改善箇所説明図

【不具合の内容】

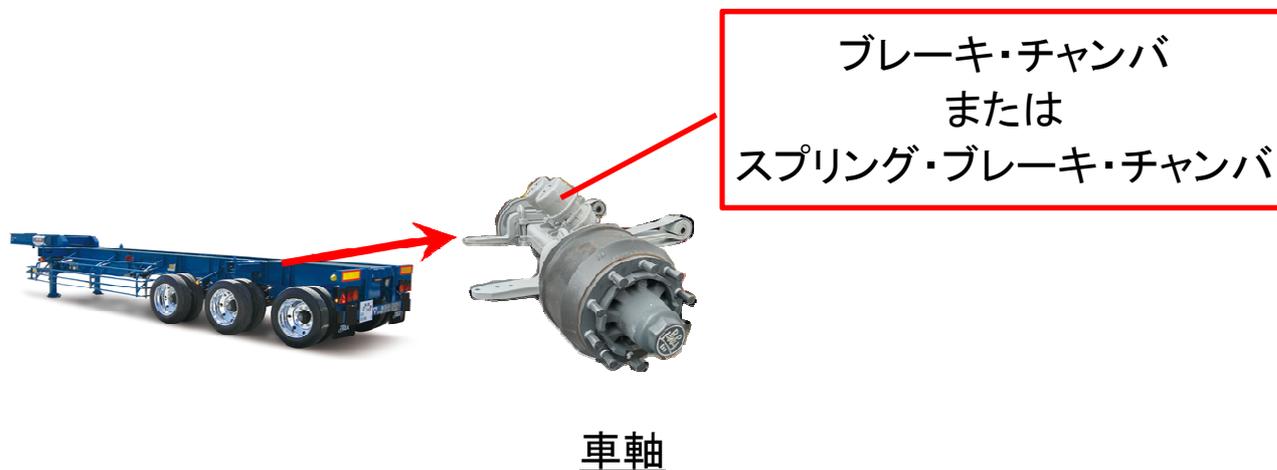
は交換する部品を示す。

セミトレーラのブレーキシステムにおいて、製造への指示が不適切なため、誤ったブレーキ・チャンバおよびスプリング・ブレーキ・チャンバが取付されている。そのため、最悪の場合、制動距離が長くなるおそれがある。

| | 1軸目 | 2軸目 | 3軸目 |
|--------|--|---|--|
| 交換前サイズ | 24 | 24/30 | 24/30 |
| 交換後サイズ | 30 | 30/30 | 30/30 |

全車両、適正なブレーキ・チャンバおよびスプリング・ブレーキ・チャンバに交換する。
